# Stadt Markdorf Bebauungsplan "Torkelhalden" und die örtlichen Bauvorschriften hierzu

Abwägungs- und Beschlussvorlage zur Entwurfsfassung vom 24.04.2020 Büro Sieber, Lindau (B)/Weingarten  
06.10.2020

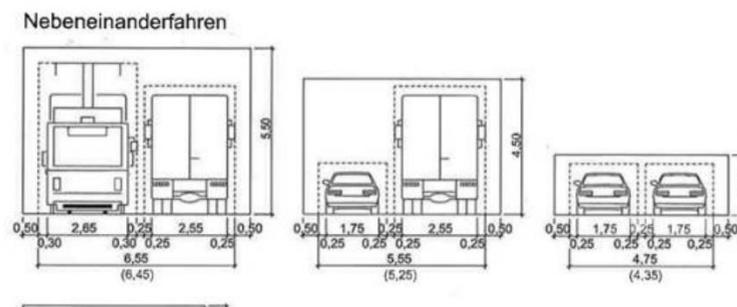
Bei einem Regelquerschnitt von 4,5 Metern ist ein Begegnungsverkehr und auch ein Befahren mit Einsatzfahrzeugen ohne Problem möglich.

Im Bebauungsplan sind entlang der künftigen Bauplätze 50 cm Abstand zur öffentlichen Verkehrsfläche textlich festgelegt, sodass dieser Sicherheitsraum im öffentlichen Straßenbereich nicht mehr berücksichtigt werden muss.

Die Bedenken der Bürger können jedoch dahingehend nachvollzogen werden, dass es sich bei der geplanten Straße um eine reine Anliegerstraße ohne Durchgangsverkehr handelt. Darüber hinaus hat der Ortschafts- bzw. Gemeinderat die Bedenken hinsichtlich der Höhe der Erschließungskosten und u.a. dem Verlust von Wohnbauflächen, v.a. in Hinblick auf die Verhältnismäßigkeit und Wirtschaftlichkeit geprüft. Da gemäß Bebauungsplan Einfriedungen um 0,50 m von der öffentlichen Verkehrsfläche abgerückt sein müssen, wodurch

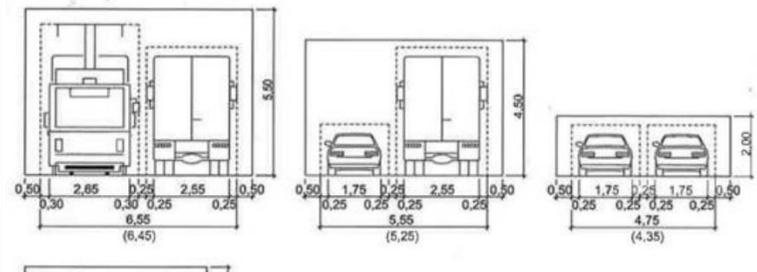
Wir widersprechen deshalb der Notwendigkeit des geplanten Straßenquerschnittes von 6,3 m und fordern eine angemessene Verringerung der geplanten Straßenbreite.

Die seitliche Aufweitung der Lichtraumprofile von jeweils 0,50 m ist daher bisher in den Straßenraum integriert.

Demzufolge ist die gewählte lichte Straßenbreite mit 6,00 m für die "Sackgasse" realistisch.

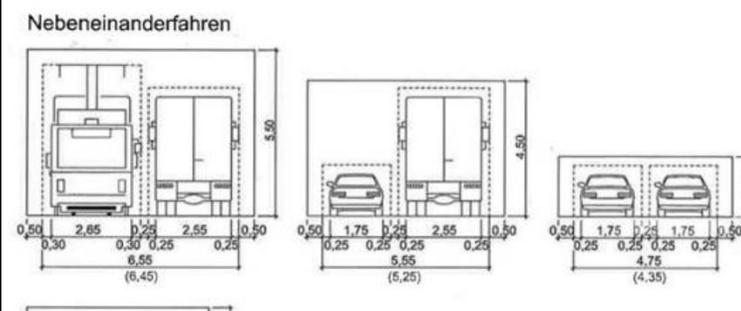
Bei einem Regelquerschnitt von 4,5 Metern ist ein Begegnungsverkehr und auch ein Befahren mit Einsatzfahrzeugen ohne Problem möglich.

Die Torkelhalden besteht derzeit aus 8 Häusern und wird künftig 12 weitere Häuser, die maximal 2 Wohneinheiten aufnehmen können, erschließen. Die Ausweisung einer Straße mit einem Regelquerschnitt von 6,3 Metern ist von daher für eine reine Erschließungsstraße überdimensioniert und beeinträchtigt von daher die Rechte der Anlieger.

Demzufolge ist die gewählte lichte Straßenbreite mit 6,00 m für die "Sackgasse" realistisch.

Bei der relativ langen Stichstraße (keine durchgehende Straße) ist insbesondere der Begegnungsverkehr mit größeren Fahrzeugen, z. Bsp. Müllfahrzeug oder Wohnmobilen zu beachten.

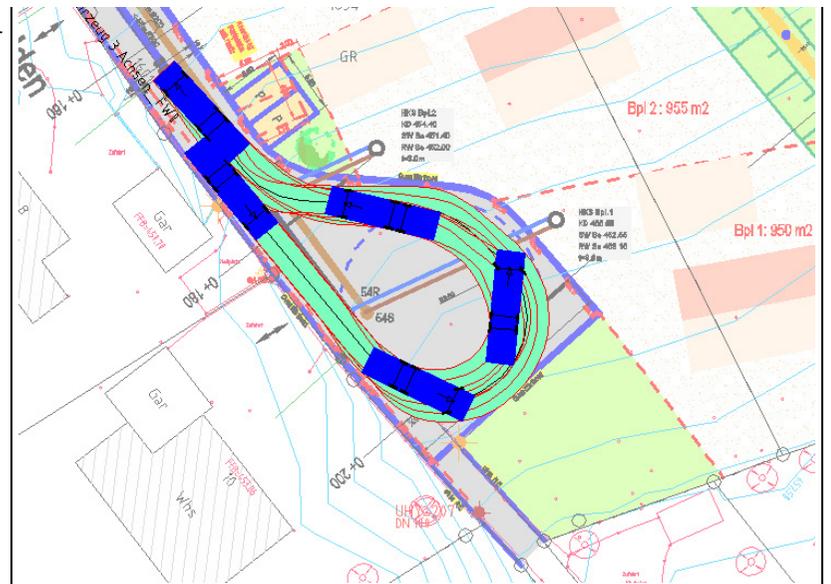
<p>2. Planung eines Wendehammers mit einem Radius von 10 Metern.</p> <p>Mit der gleichen Begründung wie vorstehend, wird auch die Festsetzung des Wendehammers mit einem Radius von 10 Metern als überdimensioniert gerügt.</p> <p>Die Größenausgestaltung des Wendehammers ist abhängig von der Schleppkurve notwendiger Einsatzfahrzeuge.</p> <p>Für die ausreichenden 2-achsigen Müllfahrzeuge genügt eine Wendeanlage von ca. 9 Metern x 15,5 Metern. Da die Straße als Sackgasse nicht für weiteren öffentlichen Verkehr, wie Busse, ausgelegt ist, ist</p>	<p>Abwägung/Beschluss:</p> <p>Der Ortschafts- bzw. Gemeinderat hat die Bedenken, wie auch jene zur Straßenbreite, zur Kenntnis genommen und ausführlich geprüft.</p> <p>Ausführungen Ingenieurbüro Schwörer:</p> <p>"Der Auslegung der Wendeplatte mit Wenderadius 9 m ist die Schleppkurve eines Müllfahrzeuges zugrunde gelegt (siehe auch beigefügte Skizze). Ein Rückwärtsfahren von Müllfahrzeugen beim Wenden am Ende der Straße ist nicht zulässig.</p> <p>Die gewählten Abmessungen der Wendeplatte mit 20 m sind daher notwendig, um ein Wenden ohne Rangieren zu ermöglichen."</p>

Zur weiteren Begründung wird auf die Ziffer 1 des "Regelquerschnitts" verwiesen.

Auf Grund der o.a. Ausführungen wird eine Verringerung der Wendepalte daher nicht vorgenommen. Vor allem auch in Hinblick auf den angrenzenden Spielplatz legt die Gemeinde einen hohen Wert auf Sicherheit. Ein Wenden größerer Fahrzeuge ohne Rangieren und damit ohne erhöhte Gefahrensituationen ist dem Ortschafts- bzw. Gemeinderat ein großes Anliegen.

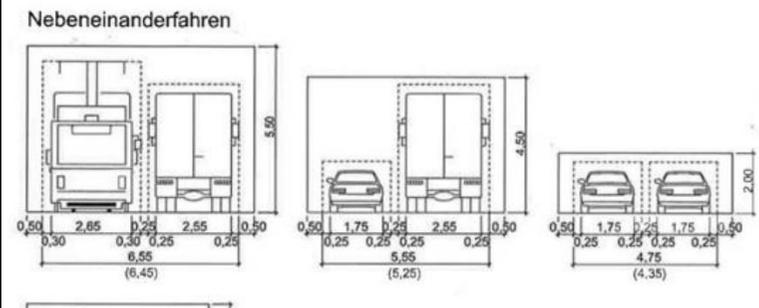
<p>Die Planung, die Torkelhalden auf eine Breite von 6,30 m auszubauen und daran entlang mehrere öffentliche Parkplätze vorzusehen sowie einen großen Wendeplatz zu bauen, entspricht nicht unseren Wünschen und Bedürfnissen. Ein sog. Spielplatz dürfte völlig überflüssig sein, da alle Anlieger ausreichend eigene Gärten haben. Unser Vorschlag wäre, die Straße als verkehrsberuhigte Zone nur für Anliegerverkehr frei zu geben und den Ausbau nicht zu sehr auf das Befahren durch Autos auszulegen, sondern am Friedhof, wo ausreichend öffentliche Parkplätze zur Verfügung stehen, eine Bushaltestelle einzurichten, so dass auch eine ordentliche ÖPNV-Anbindung möglich ist. Wir nutzen diesbezüglich unsere rechtliche Möglichkeit einer Stellungnahme über Rechtsanwalt xxxxx. Darüber hinaus wünschen wir uns als direkt von den landschaftlichen und finanziellen Auswirkungen Betroffene eine stärkere Einbeziehung in die Planung.</p>	<p>Abwägung/Beschluss: Ausführungen Ingenieurbüro Schwörer:</p> <p>"Nach RAS 06, Bild 17 (siehe Ausschnitt unten) ist für den Begegnungsfall LKW(Müllfahrzeug) / PKW ein Verkehrsraum von 5,55 m vorgesehen.</p> <p>Hinzu kommt noch ein seitlicher Sicherheitsraum Raum von je 0,50 m. Dieser Sicherheitsraum ist insbesondere bei einer Grenzbebauung mit Einfriedungen (Zäune, Hecken) oft nicht gegeben.</p> <p>Die seitliche Aufweitung der Lichtraumprofile von jeweils 0,50 m ist daher bisher in den Straßenraum integriert.</p> <p>Demzufolge ist die gewählte lichte Straßenbreite mit 6,00 m für die "Sackgasse" realistisch.</p>

Eine Breite zwischen den Borden von 5,55 m, besser 5,75 m betrachten wir für den vorliegenden Fall als Mindestmaß.

Die geringe Verkehrsmenge ist allein kein Kriterium für eine schmalere Straße.

Eine Straßenbreite mit nur 4,50 m ist daher für den maßgebenden Begegnungsfall nicht praxisingerecht:

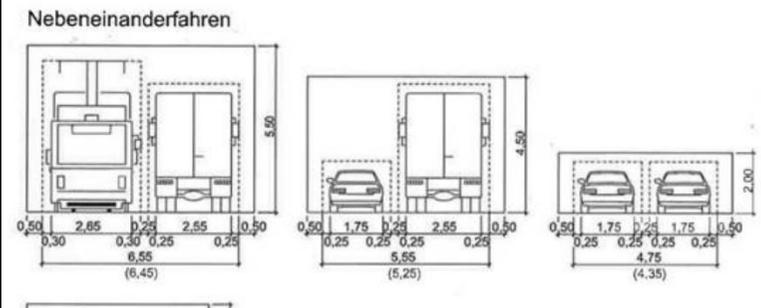
Gemäß Ihren Ausführungen wird die Torkelhalden eine Anliegerstraße ohne Durchgangsverkehr bleiben. Ich halte aus diesem Grund eine Verbreiterung der Torkelhalden von aktuell 3,30 m auf geplante 6,30 m, was fast einer Verdoppelung der Straßenbreite entspricht, für völlig überdimensioniert und unnötig.

Hinzu kommt noch ein seitlicher Sicherheitsraum Raum von je 0,50 m. Dieser Sicherheitsraum ist insbesondere bei einer Grenzbebauung mit Einfriedungen (Zäune, Hecken) oft nicht gegeben.

Die seitliche Aufweitung der Lichtraumprofile von jeweils 0,50 m ist daher bisher in den Straßenraum integriert.

Demzufolge ist die gewählte lichte Straßenbreite mit 6,00 m für die "Sackgasse" realistisch.

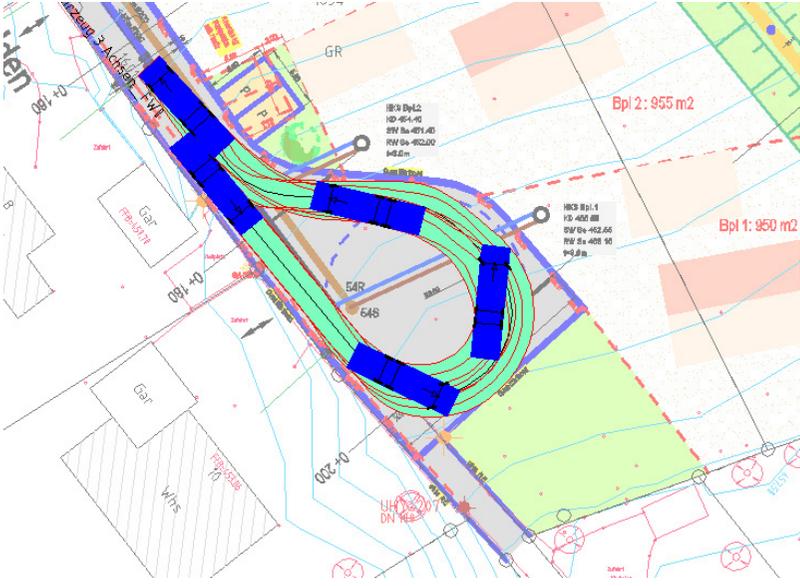
<p>Für Ihre Planung öffentlicher Parkmöglichkeiten kann ich keinen Bedarf erkennen, zumal am nahegelegenen Friedhof genügend Parkmöglichkeiten in Form zweier Parkbereiche vorhanden sind.</p>	<p>Abwägung/Beschluss:</p> <p>Die Bedenken hinsichtlich der Notwendigkeit öffentlicher Stellplätze werden zur Kenntnis genommen.</p> <p>Die Praxis zeigt jedoch, dass gerade bei Wohngebieten mit verdichteter Bauweise oft der öffentliche Straßenraum zum Parken genutzt wird. Daher ist die</p>

<p>Anordnung von öffentlichen Stellplätzen sinnvoll und notwendig. Die Stellplätze im Bereich des Friedhofes stellen keine Alternative für Besucherverkehr des Baugebietes dar, da diese für gebietsunkundige Besucher in keinerlei räumlichen Zusammenhang stehen und sich auch nicht in unmittelbarer Nähe befinden. In der Anliegerinformation am 25.09.2019 wurden von Seiten der Bürgerschaft explizit öffentliche Stellplätze gefordert.</p> <p>Zudem entfallen die zwei bislang entlang des nordwestlichen Baugrundstücks Nr. 6 (neu: Nr. 12) festgesetzten öffentlichen Stellplätze, da diese auf Grund der zukünftigen Verringerung der Straßenbreite auf 5,80 m zu einer ungünstigen Verschmälerung führen würden.</p>
<p>Desweiteren bitte ich Sie auch zu prüfen, ob der geplante Wendekreisels tatsächlich in dieser Dimension mit einem Radius von 10 m notwendig ist, oder auch hier sinnvoll Ressourcen und Kosten eingespart werden können.</p> <p>Ich hoffe, dass Sie Ihre Planungen aufgrund meiner Bedenken und Anregungen aus einem anderen Sichtwinkel in den dafür zuständigen Gremien überprüfen und zu einem für alle Beteiligten guten und vertretbaren Ergebnis kommen werden.</p> <p>Vorab vielen Dank für Ihre schriftliche Rückmeldung.</p>	<p>Abwägung/Beschluss:</p> <p>Der Ortschafts- bzw. Gemeinderat hat die Bedenken, wie auch jene zur Straßenbreite, zur Kenntnis genommen und ausführlich geprüft.</p> <p>Ausführungen Ingenieurbüro Schwörer:</p> <p>"Der Auslegung der Wendeplatte mit Wenderadius 9 m ist die Schleppkurve eines Müllfahrzeuges zugrunde gelegt (siehe auch beigefügte Skizze). Ein Rückwärtsfahren von Müllfahrzeugen beim Wenden am Ende der Straße ist nicht zulässig.</p> <p>Die gewählten Abmessungen der Wendeplatte mit 20 m sind daher notwendig, um ein Wenden ohne Rangieren zu ermöglichen."</p>

<p>Auf Grund der o.a. Ausführungen wird eine Verringerung der Wendeplatte daher nicht vorgenommen. Vor allem auch in Hinblick auf den angrenzenden Spielplatz legt die Gemeinde einen hohen Wert auf Sicherheit. Ein Wenden größerer Fahrzeuge ohne Rangieren und damit ohne erhöhte Gefahrensituationen ist dem Ortschafts- bzw. Gemeinderat ein großes Anliegen.</p> <p>Es erfolgt daher keine Planänderung.</p>
2.2.8	<b>Bürger 11</b> Stellungnahme vom 18.07.2020:	Hiermit zeige ich an, die rechtlichen Interessen von Frau xxxx und Herrn xxxx und zu vertreten. Eine ordnungsgemäße Bevollmächtigung kann ich anwaltschaftlich versichern.	Abwägung/Beschluss: Ausführungen Ingenieurbüro Schwörer: "Nach RAST 06, Bild 17 (siehe Ausschnitt unten) ist für den Begegnungsfall LKW(Müllfahrzeug) / PKW ein Verkehrsraum von 5,55 m vorgesehen.

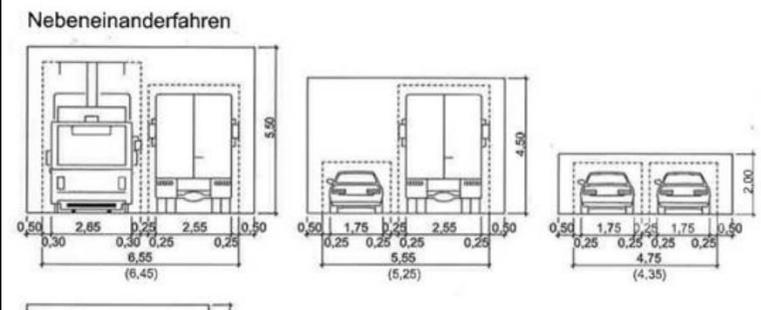
Es besteht im Gegensatz zu der Begründung im Bebauungsplan keinerlei Notwendigkeit für die Anfahrbarkeit mit Rettungsfahrzeugen oder mit Müllfahrzeugen, eine größere Straßenbreite festzusetzen. Bei einem Regelquerschnitt von 4,5 m ist ein Begegnungsverkehr und

Hinzu kommt noch ein seitlicher Sicherheitsraum Raum von je 0,50 m. Dieser Sicherheitsraum ist insbesondere bei einer Grenzbebauung mit Einfriedungen (Zäune, Hecken) oft nicht gegeben.

Die seitliche Aufweitung der Lichtraumprofile von jeweils 0,50 m ist daher bisher in den Straßenraum integriert.

Demzufolge ist die gewählte lichte Straßenbreite mit 6,00 m für die "Sackgasse" realistisch.

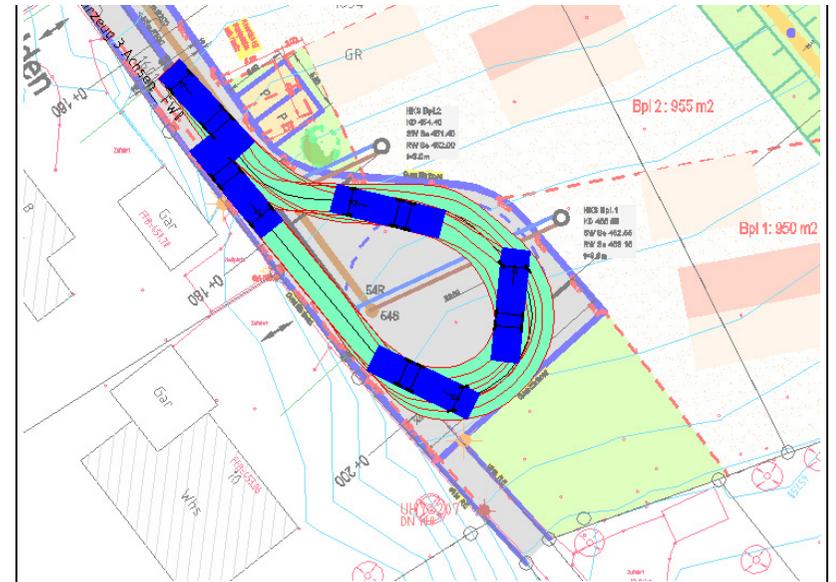
<p>Festsetzungen entsteht der Stadt Markdorf durch geringere verkaufbare Bauflächen weitergehend ein Einnahmeverlust.</p>	
<p>2. Planung eines Wendehammers mit einem Radius von 10 m</p> <p>Mit der gleichen Begründung wie vorstehend wird auch die Festsetzung des Wendehammers mit einem Radius von 10 m als überdimensioniert gerügt.</p> <p>Der Größenausgestaltung des Wendehammers ist abhängig von der Schleppkurve notwendiger Einsatzfahrzeuge.</p> <p>Für die für eine Anliegerstraße ausreichenden 2-achsigen Müllfahrzeuge genügt eine Wendeanlage von ca. 9x15,5. Da die Straße als Sackgasse angelegt ist und auch keinen weiteren öffentlichen Verkehr wie Busverkehr aufzunehmen hat, stellt die Planung der Wendeanlage in der bisherigen Größe einen Planungsfehler auf (Übermaßverbot, Verstoß gegen Grundsatz der Wirtschaftlichkeit). Die Wendeanlage ist von daher zu Gunsten des öffentlichen Spielplatzes zu reduzieren.</p> <p>Zur weiteren Begründung wird auf die Ziffer 1 des "Regelquerschnitts" verwiesen.</p>	<p>Abwägung/Beschluss:</p> <p>Der Ortschafts- bzw. Gemeinderat hat die Bedenken, wie auch jene zur Straßenbreite, zur Kenntnis genommen und ausführlich geprüft.</p> <p>Ausführungen Ingenieurbüro Schwörer:</p> <p>"Der Auslegung der Wendeplatte mit Wenderadius 9 m ist die Schleppkurve eines Müllfahrzeuges zugrunde gelegt (siehe auch beigefügte Skizze). Ein Rückwärtsfahren von Müllfahrzeugen beim Wenden am Ende der Straße ist nicht zulässig.</p> <p>Die gewählten Abmessungen der Wendeplatte mit 20 m sind daher notwendig, um ein Wenden ohne Rangieren zu ermöglichen."</p>

Auf Grund der o.a. Ausführungen wird eine Verringerung der Wendeplatte daher nicht vorgenommen. Vor allem auch in Hinblick auf den angrenzenden Spielplatz legt die Gemeinde einen hohen Wert auf Sicherheit. Ein Wenden größerer Fahrzeuge ohne Rangieren und damit ohne erhöhte Gefahrensituationen ist dem Ortschafts- bzw. Gemeinderat ein großes Anliegen.

Es erfolgt daher keine Planänderung.

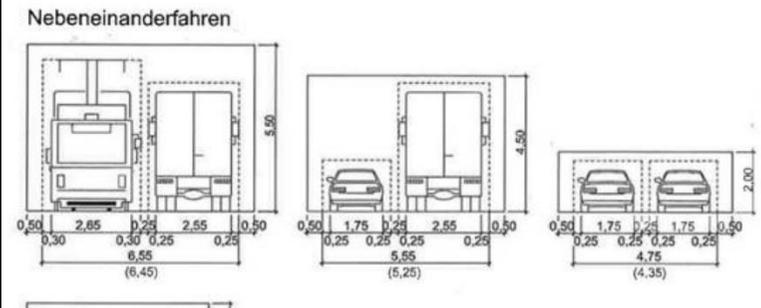
1. Ich glaube Verstanden zu haben, dass eine verkehrsberuhigte Straße (Spielstraße) keine Chance auf Genehmigung hat, da die Vielzahl der Wohneinheiten und das damit verbundene Verkehrsaufkommen ein zu hohes Risiko für spielende Kinder bedeutet. Ich halte auch aus diesem Grund eine Verringerung der Straßenbreite von 6,3m für zwingend erforderlich, weiterhin sollten die 5 Parkplätze welche außerhalb der Straße geplant sind in die Straße integriert werden, beide Maßnahmen würden zu einer Verkehrsberuhigung führen, Kosten senken und zusätzliche m<sup>2</sup> Bauland generieren.

Hinzu kommt noch ein seitlicher Sicherheitsraum Raum von je 0,50 m. Dieser Sicherheitsraum ist insbesondere bei einer Grenzbebauung mit Einfriedungen (Zäune, Hecken) oft nicht gegeben.

Die seitliche Aufweitung der Lichtraumprofile von jeweils 0,50 m ist daher bisher in den Straßenraum integriert.

Demzufolge ist die gewählte lichte Straßenbreite mit 6,00 m für die "Sackgasse" realistisch.
